Radicado: RE-01542-2025

RESOLUCION

POR MEDIO DEL CUAL SE OTORGA DE UN PERMISO DE VERTIMIENTOS Y SE ADOPTAN OTRAS DISPOSICIONES

Que a través del Informe técnico con radicado **IT-02572-2025** del 29 de abril de 2025, se evaluó la solicitud presentada, generándose las siguientes observaciones y conclusiones, las cuales son parte integral del presente acto, en el cual, se estableció lo siguiente:

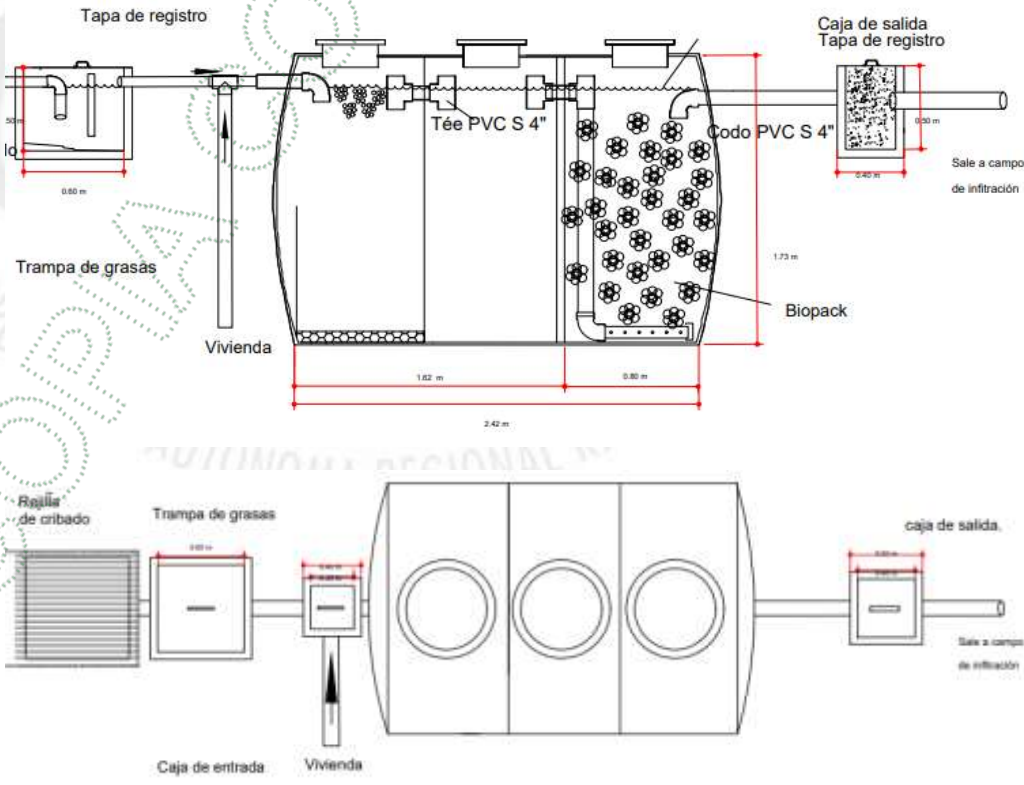
Tipo de Tratamiento	Preliminar o Pretratamiento: <u> </u>	Primario: <u>X</u>	Secundario: <u>X</u>	Terciario: <u> </u>	Otros: ¿Cuál?: <u> </u>
Nombre Sistema de tratamiento		Coordenadas del sistema de tratamiento Magna sirgas			
STARD 2		LONGITUD (W) - X		LATITUD (N) Y	
Remoción del 88,9 %		Z:			
		-75	19	18,975	6 19 29,815 2209
Tipo de tratamiento	Unidades (Componentes)	Descripción de la Unidad o Componente			
Tratamiento Primario	Sistema Séptico	Sistema séptico integrado de 5000 L Largo: 2,42 m Alto: 1,83 m Ancho: 1,73 m			
Tratamiento	FAFA

Secundario		Tanque séptico Dos compartimientos Volumen útil: 2742 L Largo: 1,62 m Alto: 1,83 m Ancho: 1,73 m FAFA Volumen del filtro: 747,84 L Largo: 0,80 m Alto: 1,83 m Ancho: 1,73 m Volumen total requerido: 3489 L El documento denominado “PDGRMV AVICOLA SANTIAGO C 2” informa acerca de un volumen útil del sedimentador de 3333 litros y del FAFA de 1666 litros, implementando así el sistema con una capacidad de 5000L, por lo que este cuenta con una capacidad de 0,046 L/s
Manejo de Lodos	Extracción	El manejo de natas y lodos se realiza luego de realizar inspecciones periódicas que determinan la necesidad de realizar los mantenimientos. Los mantenimientos se podrán realizar por personal del criadero cumpliendo con todos los protocolos de seguridad y los lodos y las natas serán deshidratados al sol en una superficie impermeabilizada, estabilizado con cal y posteriormente enterrado. También se propone que en caso de que no se pueda realizar el mantenimiento con personal del mismo criadero, contratar con empresas externas que cuenten con los permisos para el mantenimiento, recolección, transporte y disposición final de lodos y natas.

Nota: Al implementarse sistemas con mayor capacidad se deberá tener en consideración la recurrencia de los mantenimientos del mismo, debido al TRH mayor que podría presentar.

CAMPO DE INFILTRACION STARD 1:

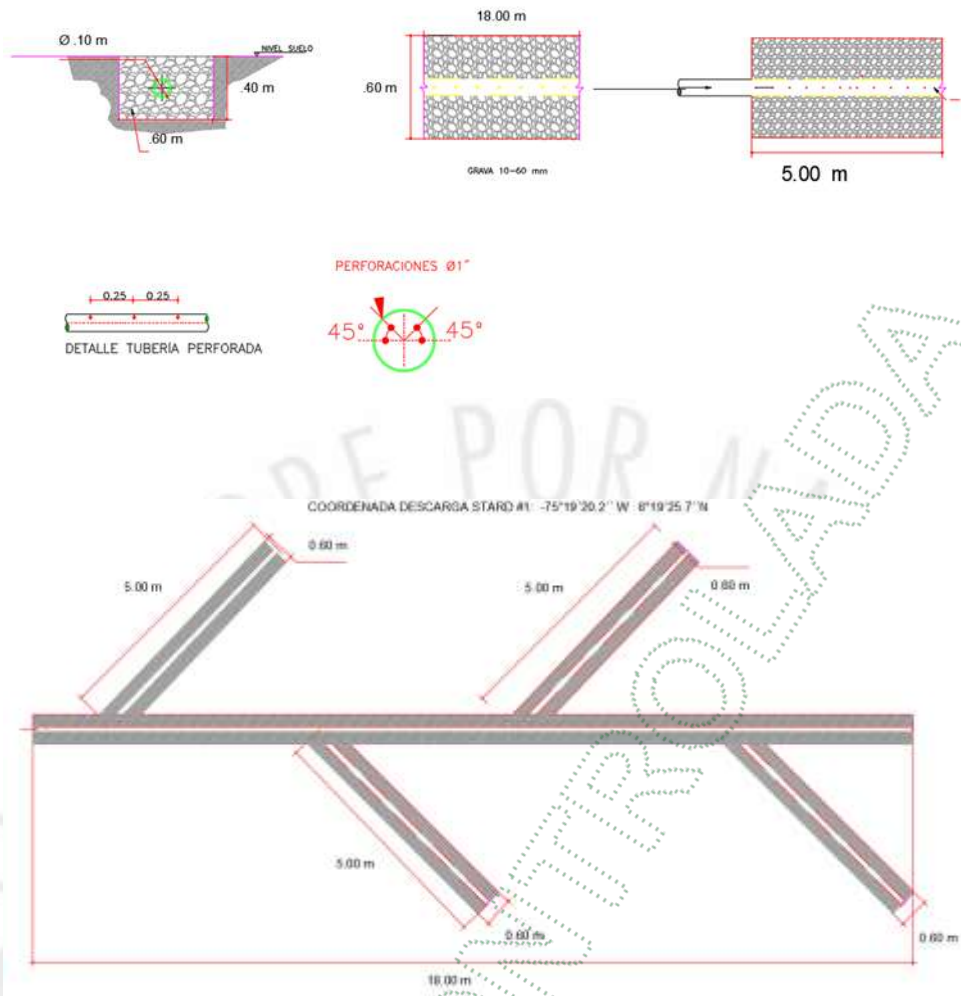
De acuerdo al documento denominado “ANEXO 8 EAV AVICOLA SANTIAGO” y “ANEXO 11, PRUEBA DE INFILTRACION AVICOLA SANTIAGO C - marzo” la velocidad de infiltración básica fue de 428 mm/h (1,46 min/cm), recibiendo un caudal medio diario de 0,046 L/s (3,97 m3/día), con una absorción efectiva de 2 m2/m. A partir de este se calcula el área superficial requerida, siendo de 52,23 m2, con un ancho de zanja de 0,60 m, un número de 5 zanjas, con la zanja principal de 18 m.

- Se presentó los resultados de las pruebas de infiltración para el STARD 1 y STARD 2 en la que se determinó una infiltración básica de **428 mm/h y 440,5 mm/h**, respectivamente.

CAMPO DE INFILTRACION STARD 2:

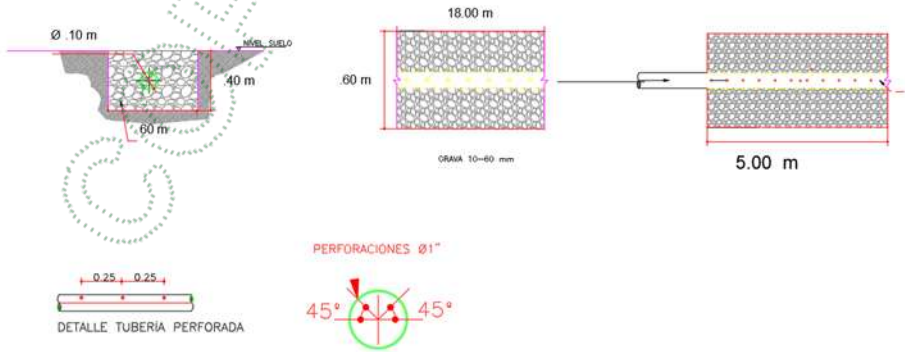
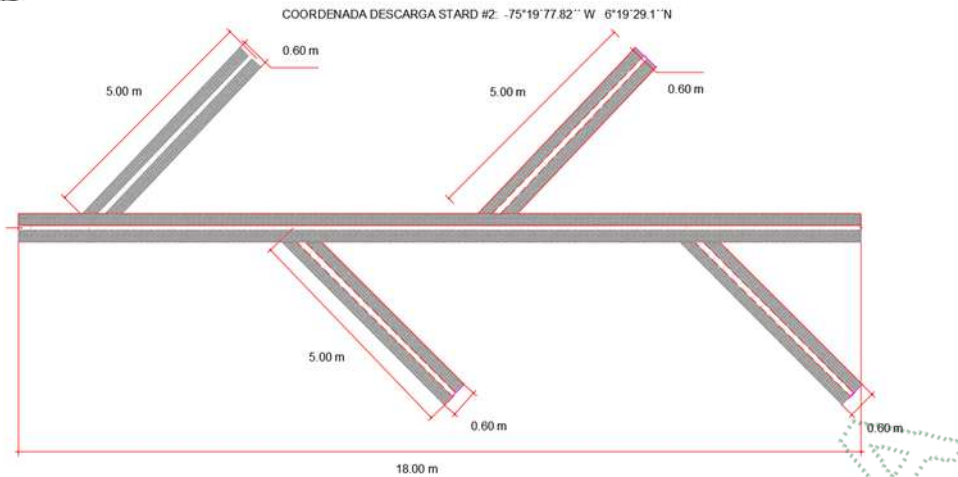
De acuerdo al documento denominado “ANEXO 8 EAV AVICOLA SANTIAGO” y “ANEXO 11, PRUEBA DE INFILTRACION AVICOLA SANTIAGO C” la velocidad de infiltración básica fue de 440,5 mm/h (1,36 min/cm), recibiendo un caudal medio diario de 0,046 L/s (3,97 m3/día), con una absorción efectiva de 2 m2/m. A partir de este se calcula el área superficial requerida, siendo de 52,23 m2, con un ancho de zanja de 0,60 m, un número de 5 zanjas, con la zanja principal de 18 m.
